OGGETTO Presentazione osservazione.

Progetto: Progetto per la costruzione ed esercizio di un impianto eolico composto da n. 8 aerogeneratori di potenza unitaria pari a 6,6 MW, per una potenza complessiva pari a 52,8 MW, denominato "Cesepiano" localizzato nei Comuni di Tufara (CB) e Gambatesa (CB) e delle relative opere di connessione alla RTN site nei Comuni di Riccia (CB) e Cercemaggiore (CB).

Codice Procedura: 10569

Oggetto: OSSERVAZIONI al Progetto di un parco eolico costituito da n.8 aerogeneratori aventi una potenza massima unitaria pari a 6.6 MW, per una potenza complessiva pari a 52,8 MW, **nei Comuni di Tufara (CB) e Gambatesa (CB)** e delle relative opere di connessione alla RTN site nei Comuni di Riccia (CB) e Cercemaggiore (CB). Nell'ambito del procedimento di Valutazione di Impatto Ambientale ai sensi dell'art. 23 del D.Lgs. 152/2006 pendente presso il Ministero dell'Ambiente e della Sicurezza Energetica

Fig. 1. Mappa delle aree boscate

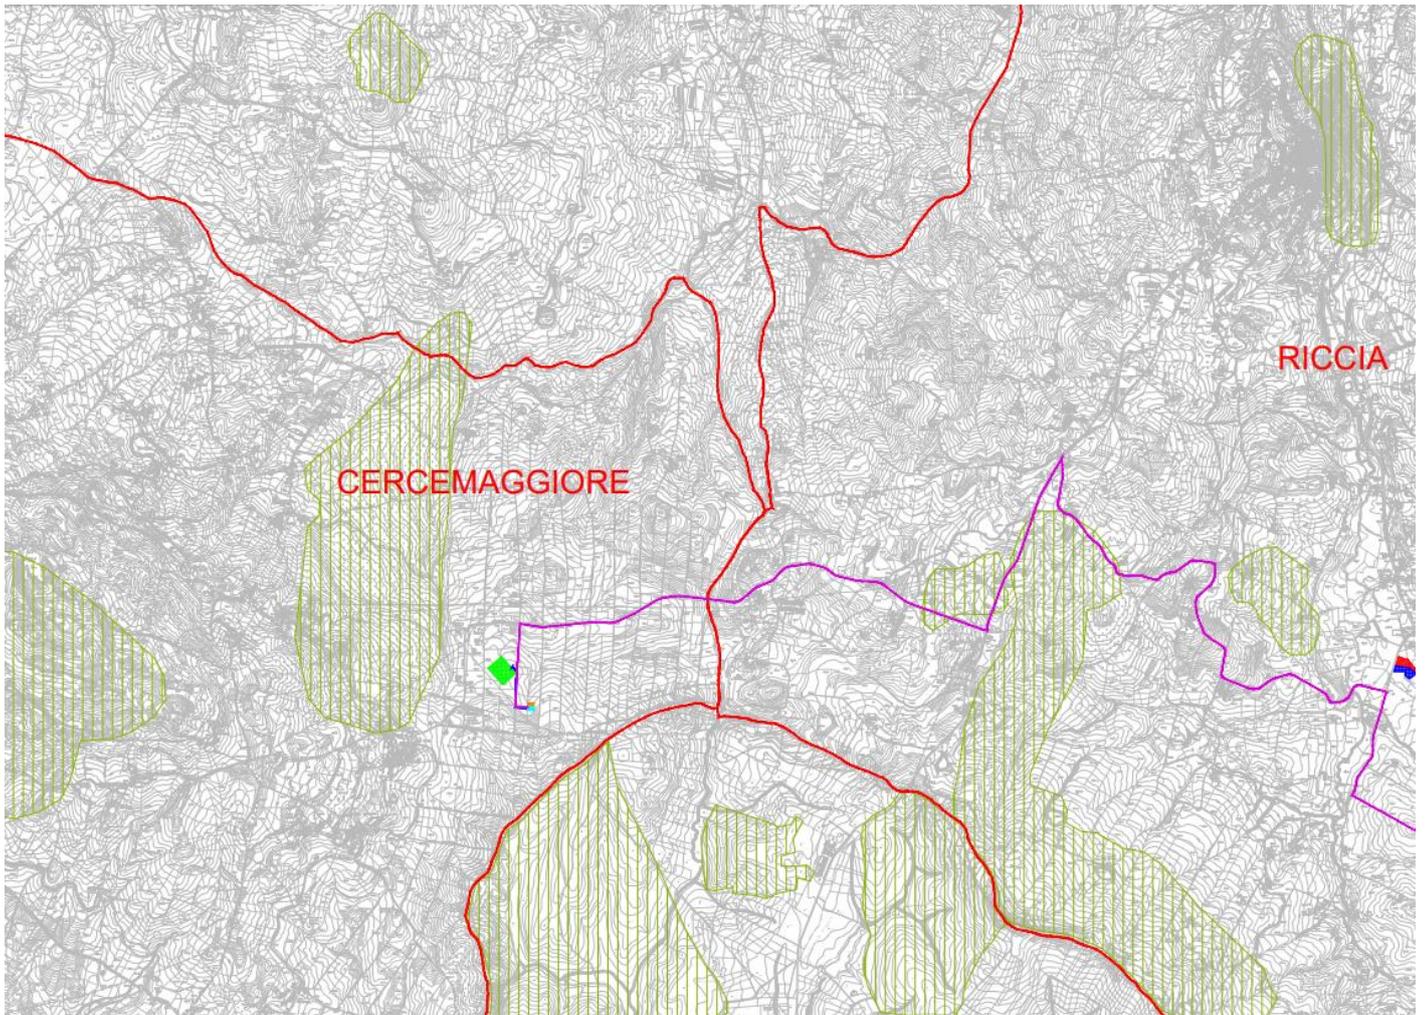
Il bosco, come è noto, è sottoposto a vincolo paesaggistico-ambientale ai sensi dell'art. 142, lett. g), D.Lgs. 42/2004. La deliberazione della Giunta Regionale Molise n. 187/2022, al punto 1.8, contempla tra le **aree NON idonee** alla localizzazione di impianti eolici, ***"I territori coperti da foreste e boschi, anche se percorsi o danneggiati dal fuoco, e quelli sottoposti a vincolo di rimboschimento - d.lgs. 42/04 art.142 comma 1 let. g)"***. Le linee guida regionali raccomandano di scegliere, per la localizzazione dei parchi eolici, le aree degradate in cui l'impianto stesso diventa caratteristica del paesaggio attraverso un rapporto coerente con il contesto.

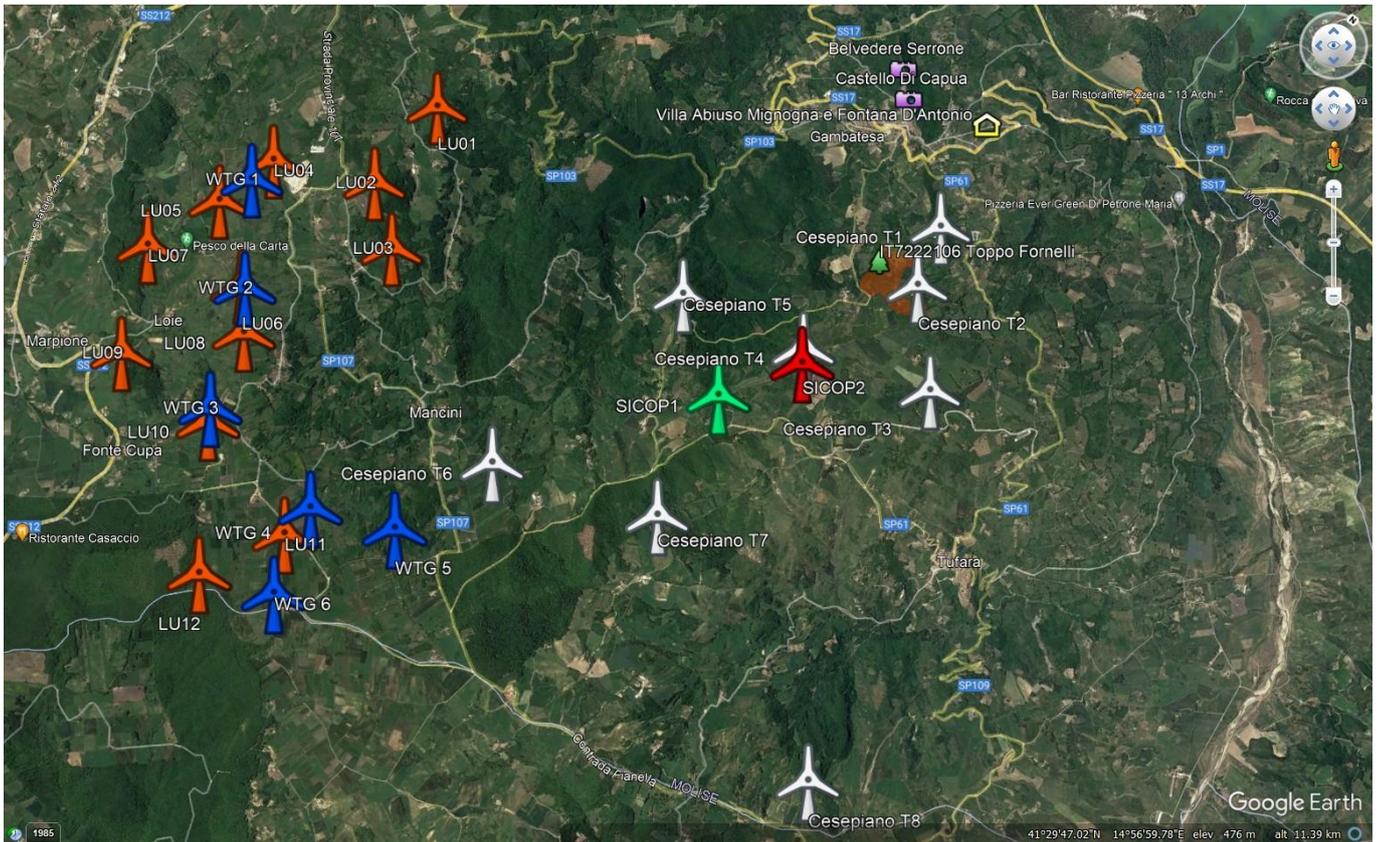
Lo studio di impatto ambientale non considera l'impatto cumulativo del progettato impianto in relazione a tutti gli altri impianti esistenti ed in corso di realizzazione o in via autorizzati o in corso di autorizzazione.

Negli elaborati di progetto la proponente, "RWE RENEWABLES ITALIA S.R.L.", non evidenzia gli impianti Eolici esistenti e in Valutazione d'Impatto Ambientale in corso di autorizzazione di varie società e proprietà di soggetti privati ricadenti nel Comune di Riccia e Tufara, che sono vicinissimi all'impianto proposto e nei Comuni Limitrofi:

Nelle immediate vicinanze dei 10 Km vi è la presenza di 150 Impianti Eolici in uso tra i Comuni della Provincia di Benevento e altri 150 nei 20 Km della Provincia di Foggia;

L'esistenza di tutti i segnalati impianti rende il progetto proposto assolutamente insostenibile con le capacità di carico paesistiche e naturalistiche dell'area. [Fig.2](#)
